监理检查记录表

工程名称: 董塘镇土壤修复与 150MW 光伏发电综合利用示范项目 编号: JXM13-018

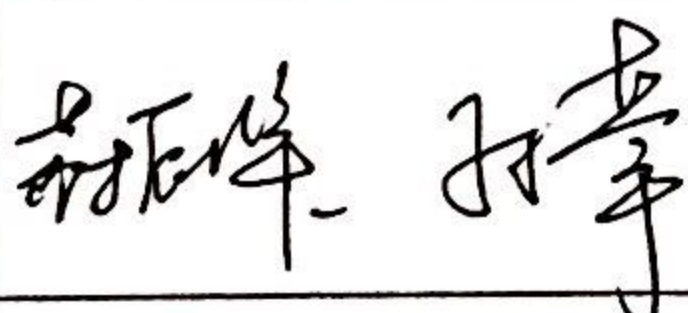
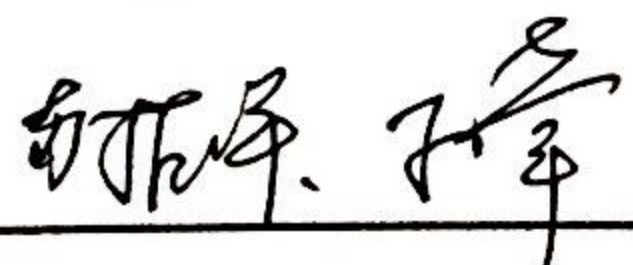
施工单位	湖南湘中输变电建设有限公司	监理单位	常州正衡电力工程监理有限公司
检查时间	2017 年 3 月 05 日	检查地点	升压站
检查类型	☐ 巡视 ☐ 定期 ☐ 专项		
施工及检查情况简述	配电楼屋面排气孔拆模现场检查		
存在问题	混凝土外观出现蜂窝麻面及涨模漏浆现象		
整改要求	要求对屋面排气孔进行修补达到要求		
检查人		施工项目部签收人/日期  2017.3.06	
整改情况	已整改: 已做砂浆抹灰修复 整改负责人:  日期: 2017 年 3 月 7 日		
复查意见	合格 复查人:  日期: 2017 年 3 月 7 日

工程名称：董塘镇土壤修复与 150MW 光伏发电综合利用示范项目 编号：JXM13-019

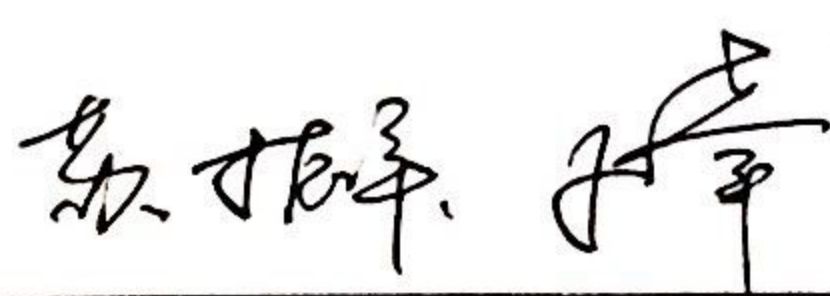
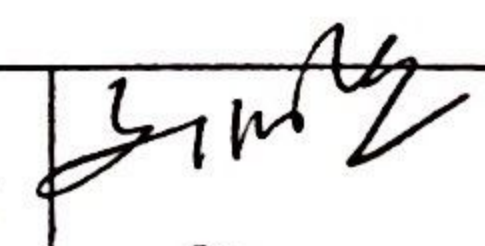
施工单位	湖南湘中输变电建设有限公司	监理单位	常州正衡电力工程监理有限公司
检查时间	2017 年 3 月 6 日	检查地点	升压站
检查类型	☐ 巡视 ☐ 定期 ☐ 专项		
施工及检查情况简述	220kv 配电装置巡视检查		
存在问题	1、绝缘子串直接放在地上未铺设防尘布 2、主变构架塔脱锌		
整改要求	1、对绝缘子串铺设防尘布 2、对脱锌部位进行重新喷漆		
检查人	胡振峰 孙平	施工项目部签收人/日期	2017.3.6
整改情况	已铺设防尘布；主变构架已重新处理，重新喷漆 整改负责人：杨旭 日期：2017 年 3 月 7 日		
复查意见	已整改 复查人：胡振峰 日期：2017 年 3 月 7 日

工程名称：董塘镇土壤修复与 150MW 光伏发电综合利用示范项目 编号：JXM13-20

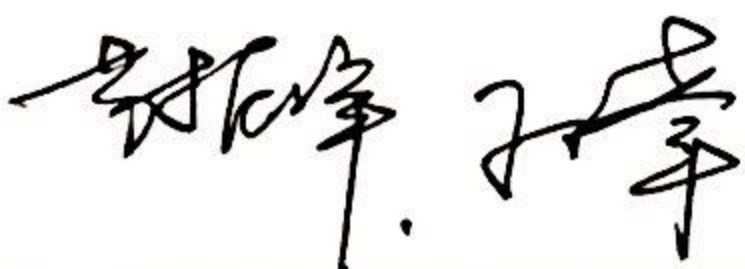
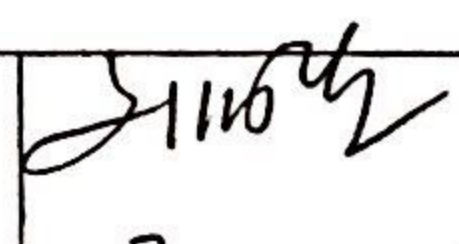
施工单位	湖南湘中输变电建设有限公司	监理单位	常州正衡电力工程监理有限公司
检查时间	2017 年 3 月 8 日	检查地点	升压站
检查类型	☐ 巡视 ☐ 定期 ☐ 专项		
施工及检查情况简述	二号避雷针模板安装现场检查		
存在问题	二号避雷针基础旁围墙基础垫层未浇灌砂浆，导致下雨时候向避雷针基础内渗水		
整改要求	要求渗水地方浇筑砂浆封堵		
检查人	 袁振平	施工项目部签收人/日期  2017.3.8	
整改情况	已浇筑砂浆封堵 整改负责人:  日期: 2017 年 3 月 9 日		
复查意见	已整改 复查人:  日期: 2017 年 3 月 9 日

工程名称：董塘镇土壤修复与 150MW 光伏发电综合利用示范项目 编号：JXM13-21

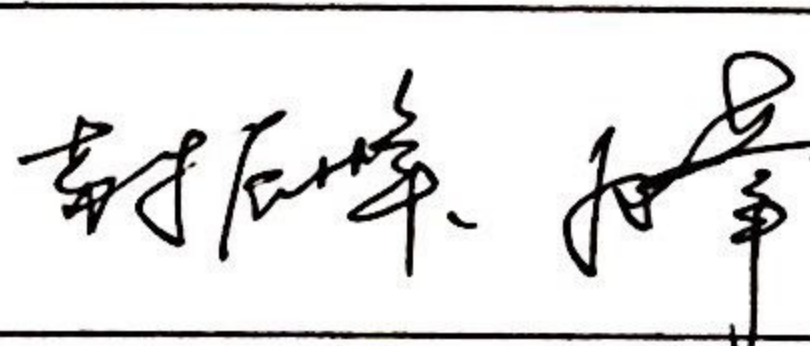
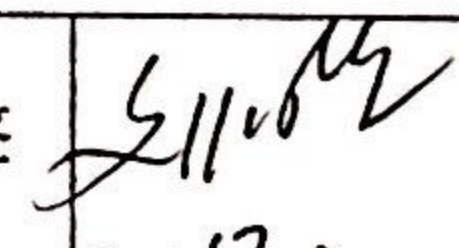
施工单位	湖南湘中输变电建设有限公司	监理单位	常州正衡电力工程监理有限公司
检查时间	2017 年 3 月 12 日	检查地点	升压站
检查类型	☐ 巡视 ☐ 定期 ☐ 专项		
施工及检查情况简述	综合楼质量安全文明施工检查		
存在问题	1、综合楼女儿墙顶面出檐破损脱落 2、现场材料摆放混乱，模板朝天钉较多		
整改要求	1、对出檐破损部分进行修补 2、对现场材料分类整齐摆放		
检查人		施工项目部签 收人/日期	 2017.3.12
整改情况	1. 已对破损部位进行修补 2. 材料已分类整齐码放在指定位置 整改负责人:  日期: 2017 年 3 月 13 日		
复查意见	已整改 复查人:  日期: 2017 年 3 月 13 日

工程名称: 董塘镇土壤修复与 150MW 光伏发电综合利用示范项目 编号: JXM13-022

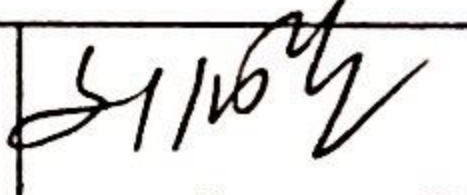
施工单位	湖南湘中输变电建设有限公司	监理单位	常州正衡电力工程 工程监理有限公司
检查时间	2017 年 3 月 12 日	检查地点	升压站
检查类型	☐ 巡视 ☐ 定期 ☐ 专项		
施工及检查 情况简述	现场安全文明施工检查		
存在问题	现场检查发现拆下废旧模板随意摆放且朝天钉较多		
整改要求	对模板及时进行清理		
检查人		施工项目部签 收人/日期	 2017.3.12
整改情况	模板已及时清理 整改负责人:  日期: 2017 年 3 月 12 日		
复查意见	已整改 复查人:  日期: 2017 年 3 月 12 日

工程名称：董塘镇土壤修复与 150MW 光伏发电综合利用示范项目 编号：JXM13-023

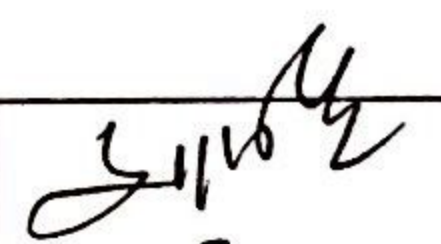
施工单位	湖南湘中输变电建设有限公司	监理单位	常州正衡电力工程监理有限公司
检查时间	2017 年 3 月 13 日	检查地点	升压站
检查类型	☐ 巡视 ☐ 定期 ☐ 专项		
施工及检查情况简述	室外电缆沟模板安装检查		
存在问题	电缆沟模板存在泥浆且未粉刷脱模剂		
整改要求	对模板进行清理别涂刷脱模剂		
检查人		施工项目部签收人/日期	 2017.3.13
整改情况	已刷脱模剂 整改负责人:  日期: 2017 年 3 月 13 日		
复查意见	王敬 复查人:  日期: 2017 年 3 月 13 日

工程名称：董塘镇土壤修复与 150MW 光伏发电综合利用示范项目 编号：JXM13-025

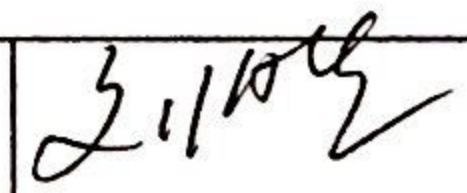
施工单位	湖南湘中输变电建设有限公司	监理单位	常州正衡电力工程 工程监理有限公司
检查时间	2017 年 3 月 24 日	检查地点	升压站
检查类型	☐ 巡视 ☐ 定期 ☐ 专项		
施工及检查 情况简述	围墙压顶施工检查		
存在问题	围墙压顶未一次成型，阳角出现跑浆现象。		
整改要求	将原模板全部拆除使用定型模板重新浇筑		
检查人	苏振峰 孙亭	施工项目部签 收人/日期	孙亭 2017.3.24
整改情况	已整改返工处理，采用定型模板施工 整改负责人：孙亭 日期：2017 年 3 月 28 日		
复查意见	已整改 复查人：苏振峰 孙亭 日期：2017 年 3 月 28 日
